志賀原子力発電所2号炉

敷地及び敷地周辺の地質・地質構造について

【追加調査計画】

2022年1月14日
北陸電力株式会社

【福浦断層南部の地形図】

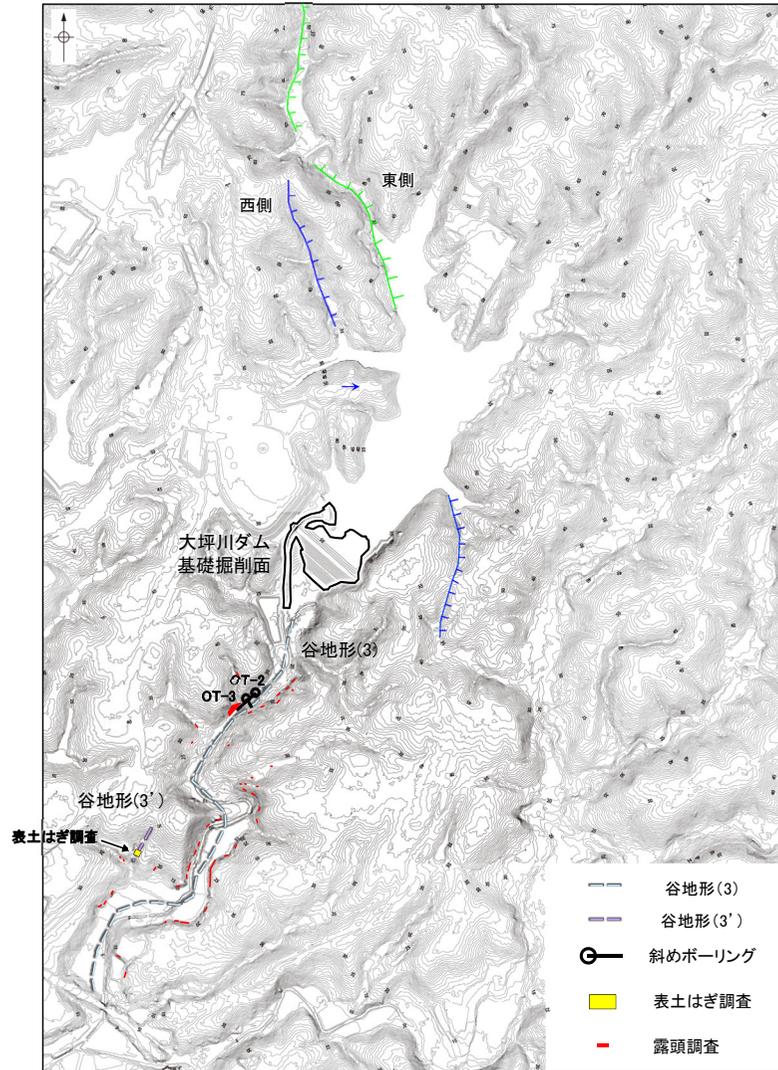
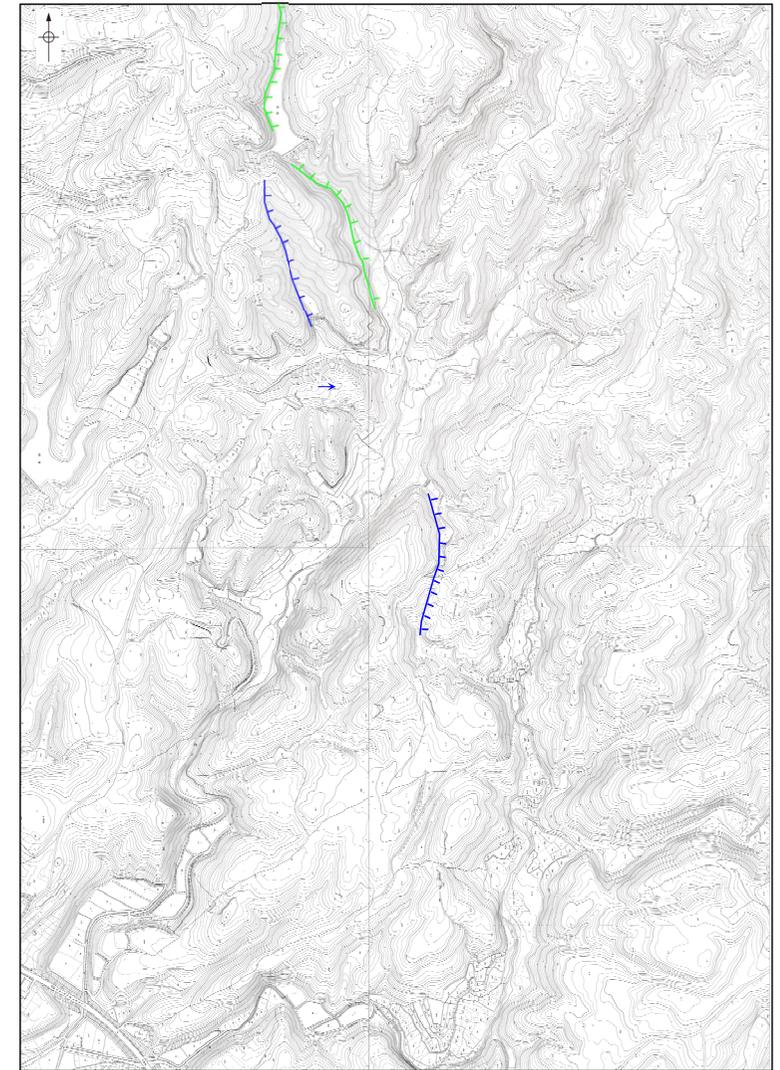
区分	No.	コメント			備考
		開催回	日付	内容	
福浦断層	21	第1009回	2021.10.14	福浦断層南部の改変前の地形データを示すこと。	今回説明 P.5~7
福浦断層	22	第1009回	2021.10.14	福浦断層南部の断層トレースや南端の評価について、大坪川ダム左岸のF-1'孔で確認された破砕部の追加分析等も含めて、地質データの拡充等を行うことにより、根拠を充実させること。	追加調査計画は P.8, 10, 11
福浦断層	23	第1009回	2021.10.14	福浦断層南部において、反射法地震探査の実施を検討すること。	追加調査計画は P.8, 10
長田付近の断層	24	第1009回	2021.10.14	長田付近の表土はぎ調査①で確認された不整合境界に関する詳細なデータを示すこと。	次回以降説明
富来川南岸断層	25	第1009回	2021.10.14	富来川南岸断層の北東端(Loc.A)の評価にあたり、今田付近の地質データを用いて評価することの妥当性を説明すること。また、地表踏査で得られた露頭データが北東端(Loc.A)の評価に十分であることの説明性を向上させること。	次回以降説明
富来川断層	26	第1009回	2021.10.14	富来川南岸断層の北東方に位置する富来川断層の評価について、文献との対応や富来川南岸断層との関係も含めて説明すること。	次回以降説明
段丘面	27	第1009回	2021.10.14	能登半島西岸の段丘面高度分布における傾動の有無については、標高のばらつきがあることを踏まえ、評価を行うこと。	次回以降説明
福浦断層	28	現地調査	2021.11.18, 19	福浦断層の基礎的なデータとして、福浦断層周辺の地形・地質の状況、大坪川ダム右岸トレンチやボーリングコア等において確認された、断層上下盤に分布する地質や変質状況の違いについて、整理すること。	追加調査計画は P.9, 10
福浦断層	29	現地調査	2021.11.18, 19	大坪川ダム右岸トレンチにおいて、断層活動による変形がどこまで及んでいるかについて検討すること。また、上載地層や破砕物の性状から考えられる活動履歴の状況について整理し、より詳細な説明を行うこと。	追加調査計画は P.9, 10

- 福浦断層南端付近に関する追加調査計画の策定にあたり、事前の検討として、当該位置付近にある大坪川ダム建設前の地形・地質データを確認した(コメントNo.21に関連)。
- 大坪川ダム建設前の地形図(下図)及び赤色立体地図(次頁)を確認した結果、現在のダム湖内に対応する位置にリニアメント・変動地形は判読されず、大坪川ダム右岸で推定した2本の断層の南方へのトレースを特定することができない。
- 大坪川ダムの地質観察データ(次々頁)を確認した結果、福浦断層に調和的な断層は認められず、福浦断層は大坪川ダム下流には延長しない。なお、大坪川ダムの下流方向にあたる谷地形(3)の位置で実施したボーリング調査(OT-2孔、OT-3孔)及び露頭調査では谷地形(3)の走向に対応する断層は認められず、また谷地形(3)の直進方向に認められる短い谷地形(3')の位置で実施した表土はぎ調査においても、断層は認められない(第1009回審査会合)。

【福浦断層に関する追加調査計画※ 位置図】

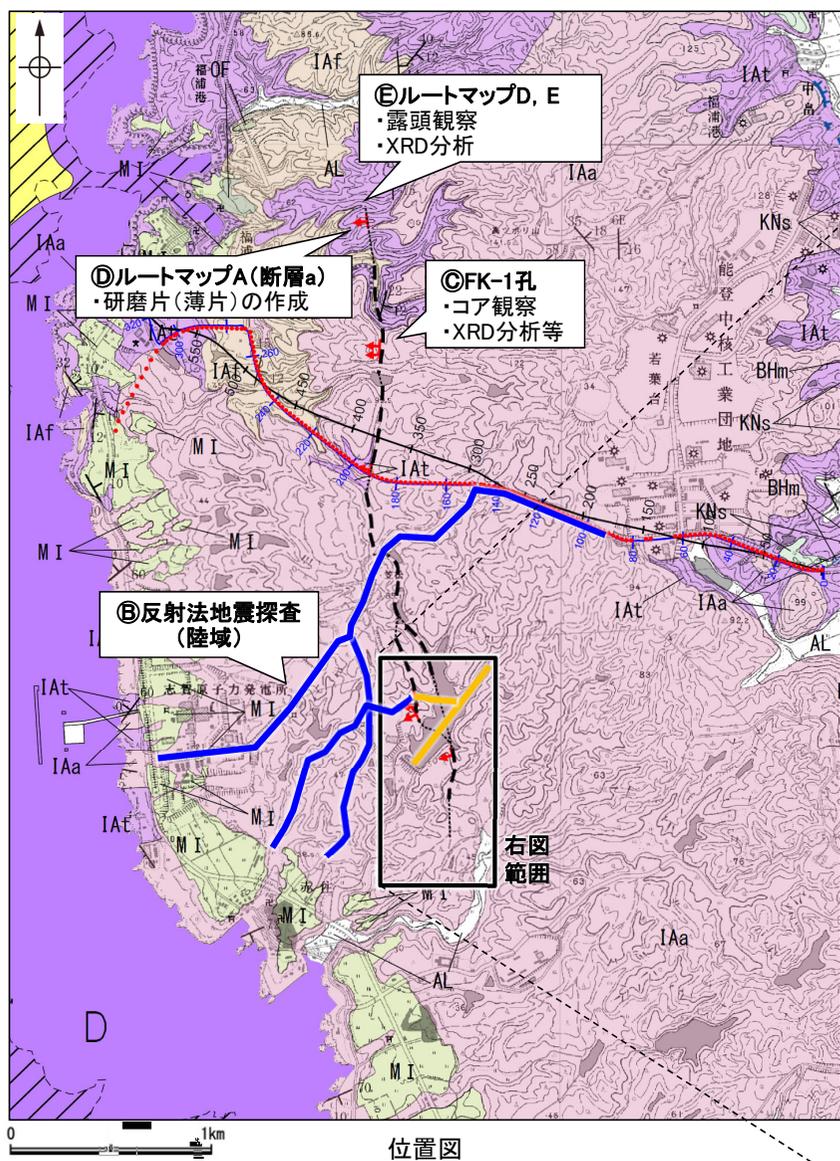
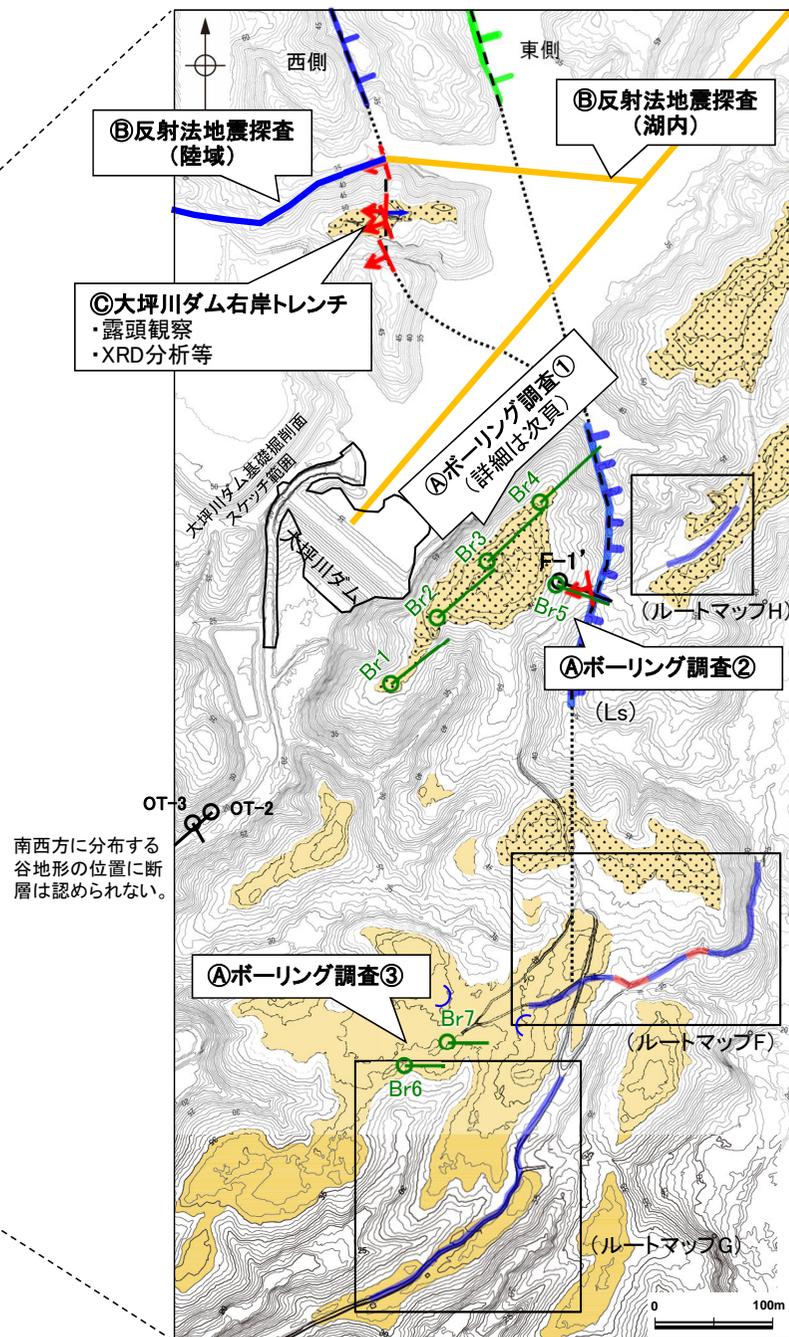
福浦断層	30	現地調査	2021.11.18, 19	福浦断層北部のルートマップAで確認された断層aの性状や運動センス等のデータを追加で取得し、福浦断層と比較した検討結果も示すこと。	追加調査計画は P.9, 10
福浦断層	31	現地調査	2021.11.18, 19	福浦断層の北端と評価されているルートマップD,Eにおいて、追加で地質データを取得し、断層想定位置を横断して地層境界が連続すること等、露頭観察結果を補強するような地質状況の検討結果を示すこと。	追加調査計画は P.9, 10

調査の目的	対応するコメント	調査の内容	調査位置(次々頁)	調査期間(予定)
ボーリング調査① (大坪川ダム左岸付近)	22	・大坪川ダム右岸の2本の断層の南方延長については、改変前の地形図(P.5, 6)、大坪川ダムの基礎掘削面観察結果(P.7)等を踏まえると、大坪川ダム下流方向には延長しないことから、大坪川ダム左岸で群列ボーリングを実施し、福浦断層の有無、断層トレースを確認する。	①	【掘削】 2022年1月上旬～2022年2月下旬 【コア観察】 2022年1月中旬～2022年3月中旬
ボーリング調査② (F-1'孔付近)		・大坪川ダム左岸のF-1'孔で確認した福浦断層に対応する破砕部が現状では不明瞭であることから、ほぼ同じ位置でボーリングを行い、福浦断層の有無、断層トレースを確認する。		【掘削】 2021年12月中旬～2022年1月上旬 【コア観察】 2022年1月中旬～2022年1月下旬
ボーリング調査③ (ルートマップG付近)		・リニアメント・変動地形の南西方に北東-南西方向の谷地形及び鞍部が認められることから、群列ボーリングを実施し、断層の有無を確認する。		【掘削】 2021年12月中旬～2022年1月上旬 【コア観察】 2022年1月中旬～2022年1月下旬
各種分析		・ボーリング調査で認められた破砕部の性状を確認する。		2022年1月中旬～2022年3月中旬
反射法地震探査	23	・反射法地震探査、解析：4測線 総延長：約6.2km (陸域：約5.4km, 湖内：約0.8km)	②	【反射法地震探査】 2022年1月上旬～2022年2月上旬 【解析業務】 2022年2月中旬～2022年3月下旬

調査の目的		対応する コメント	調査の内容	調査位置 (次頁)	調査期間 (予定)
福浦断層全体	・福浦断層の基礎的なデータとして、福浦断層の上下盤に分布する地質や変質状況を確認する。	28	・露頭観察, ボーリングコア観察 ・XRD分析等 (大坪川ダム右岸トレンチ, FK-1孔)	㉟	【露頭観察・ボーリングコア観察】 2022年1月中旬～2022年2月中旬
大坪川ダム右岸トレンチ	・上載地層や破砕物の性状から考えられる活動履歴の状況について整理する。	29			【XRD分析等】 2022年2月上旬～2022年2月下旬
ルートマップA付近	・福浦断層北部のルートマップAの断層aと福浦断層の性状や運動センスを比較し、断層aが福浦断層に対応するものか確認する。	30	・研磨片(薄片)の作成, 観察	㊿	【試料採取・研磨片(薄片)作成】 2022年1月中旬～2022年2月下旬 【研磨片(薄片)観察】 2022年2月下旬～2022年3月上旬
ルートマップD, E付近	・ルートマップD, Eに露出する穴水累層について、変質状況を確認する(白色脈の分析)とともに、福浦断層の北方延長位置を横断して地層境界や層理の連続性について確認する。	31	・露頭観察 ・XRD分析等	㊿	【露頭観察】 2022年1月中旬～2022年2月上旬 【XRD分析等】 2022年1月中旬～2022年2月上旬

柱状図 L-12.2孔(追記前)

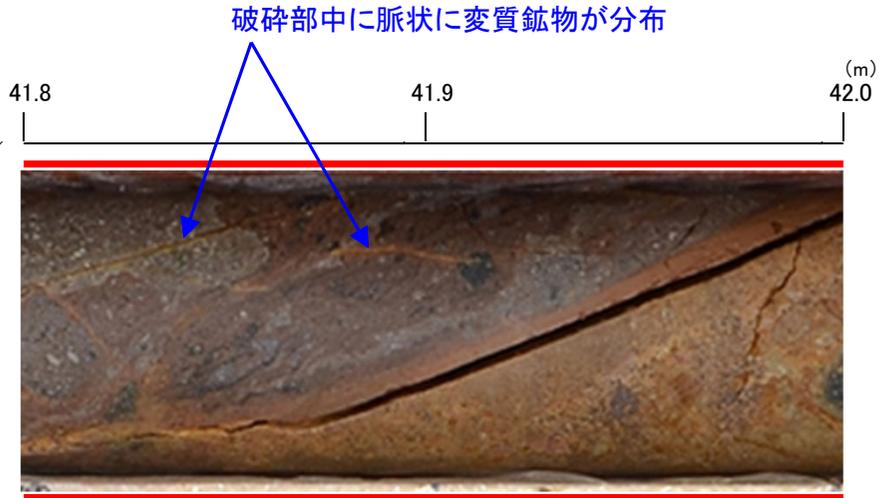
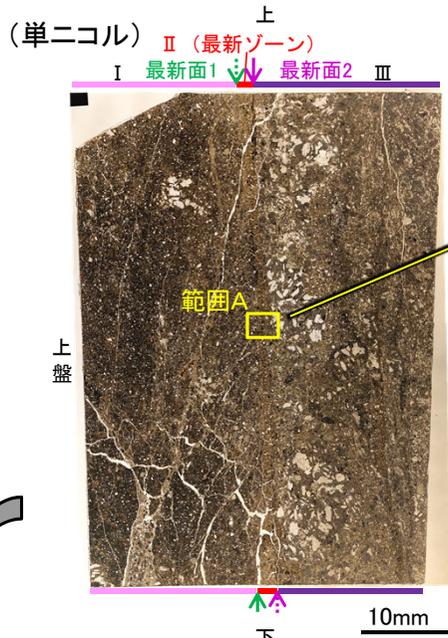
4. 敷地内断層に関する追加調査計画 -コメントNo.121に関する調査-

○ボーリングコアや露頭について、再観察、各種分析を実施し、破碎部中に変質鉱物脈が分布する状況や断層周辺の変質の状況について整理する。

・破碎部中に変質鉱物脈が分布する状況や断層周辺の変質の状況についての記事を追記する。

4. 敷地内断層に関する追加調査計画 –コメントNo.123に関する調査(S-1, S-4, S-5, S-7)–

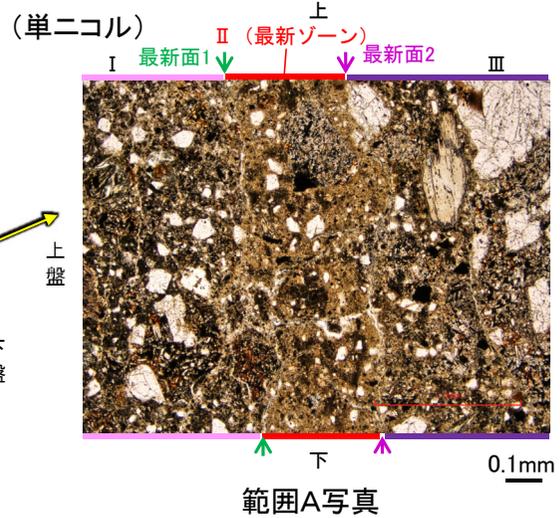
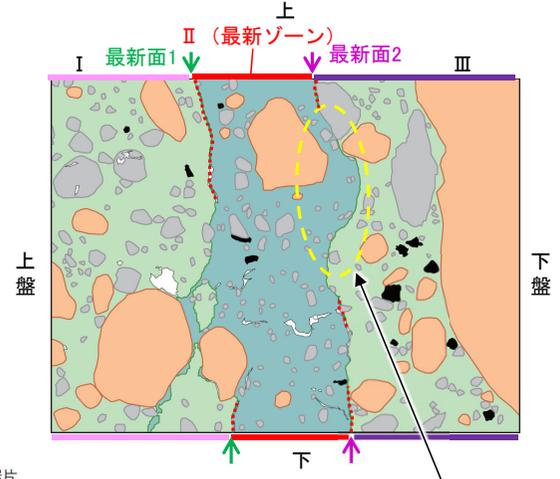
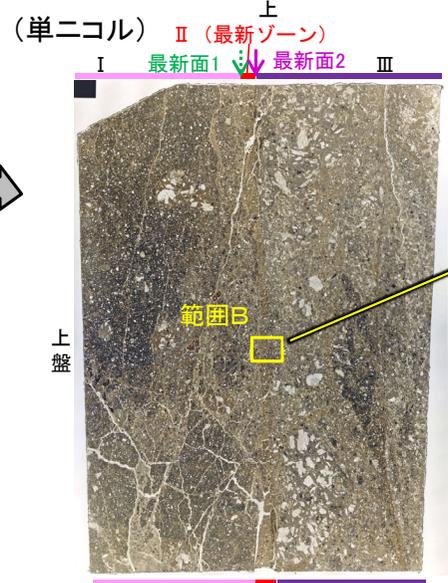
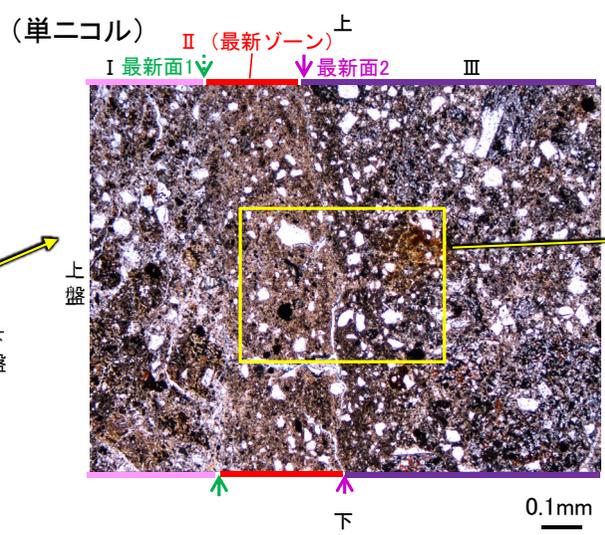
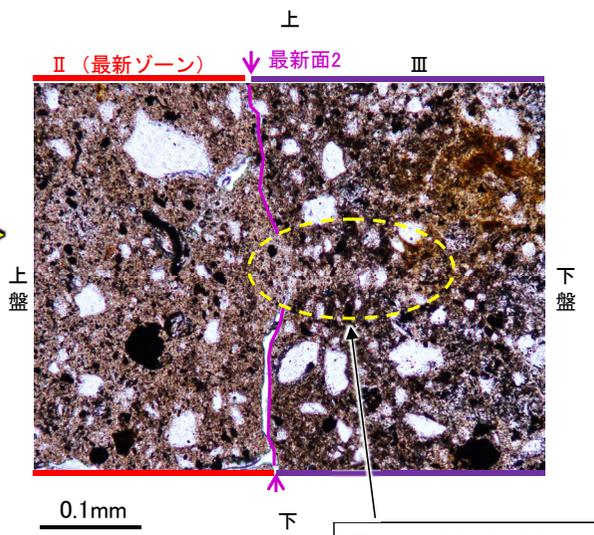
○断層の最新面が不明瞭になっているものもあり、鉱物脈が明瞭に横断しているように見えない箇所については、奥に削り込んだ位置で作成した別の薄片等の観察を実施し、最新面と鉱物脈との切り合い関係が明確な箇所を示す。

最新面2と鉱物脈との切り合い関係が不明確。

奥に削り込んだ位置で作成した別の薄片等で観察を実施。

最新面2と鉱物脈との切り合い関係が明確。

4. 敷地内断層に関する追加調査計画 –コメントNo.123に関する調査(K-3)–

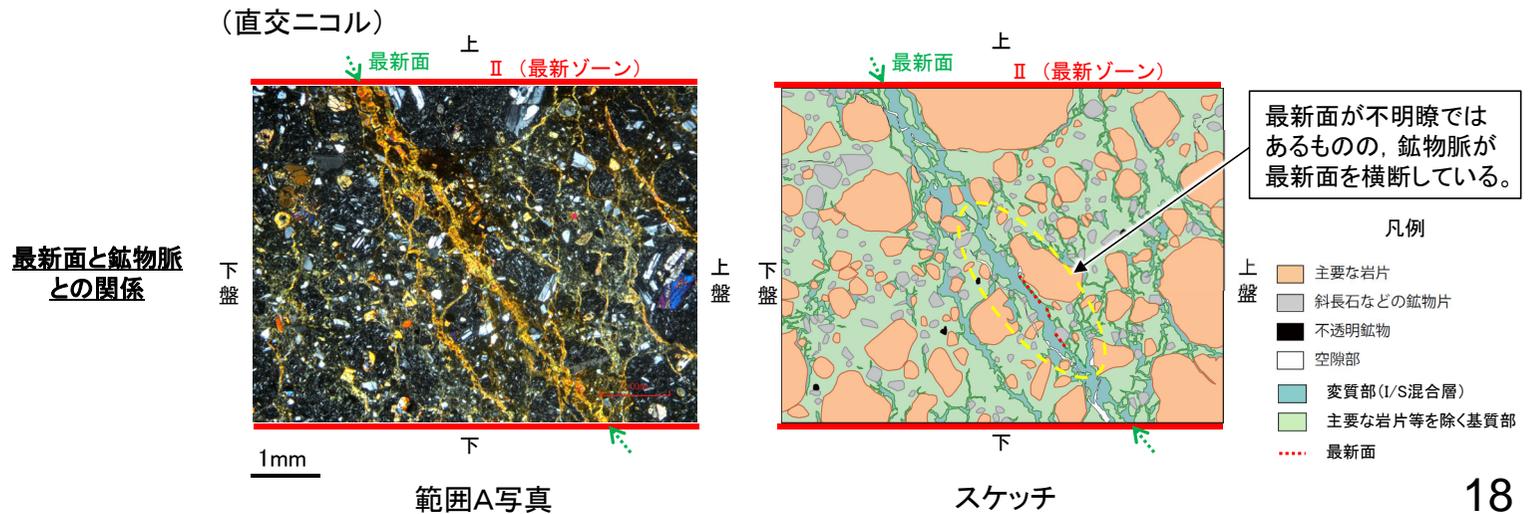
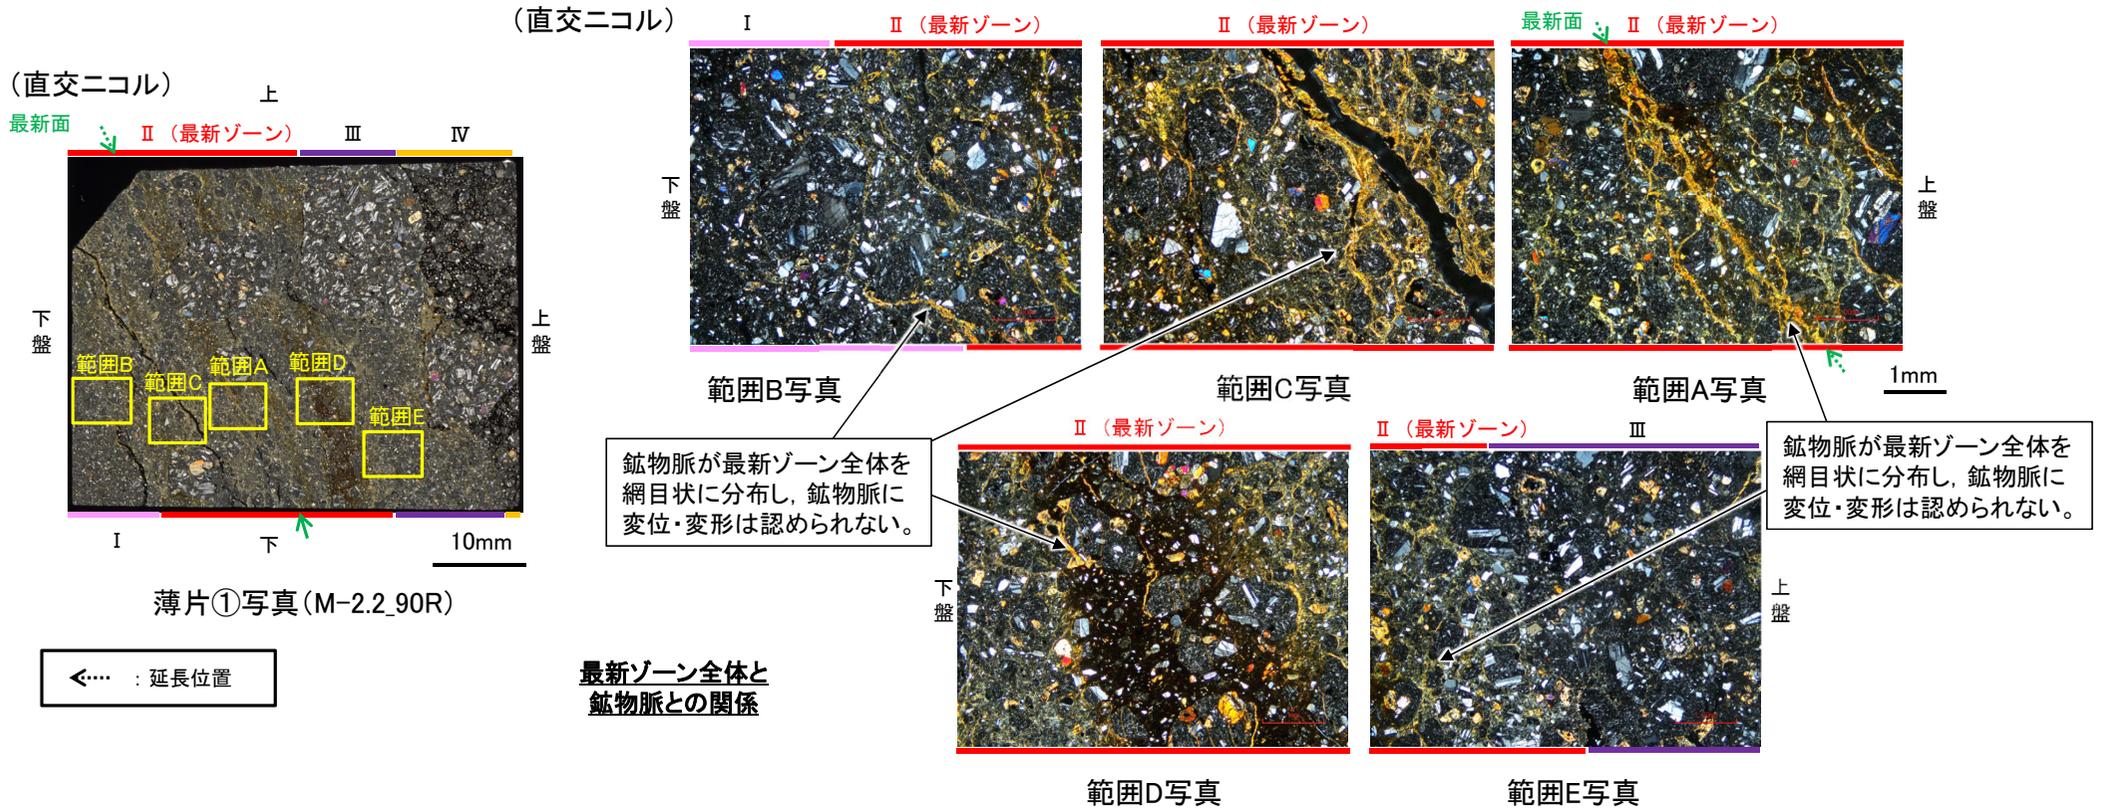
OK-3は固結した破碎部からなり最新面が不明瞭であることから、最新面と鉍物脈との切り合い関係に加え、最新ゾーン全体を網目状に分布する鉍物脈の形状についても詳細に観察した上で記載の充実を図る。
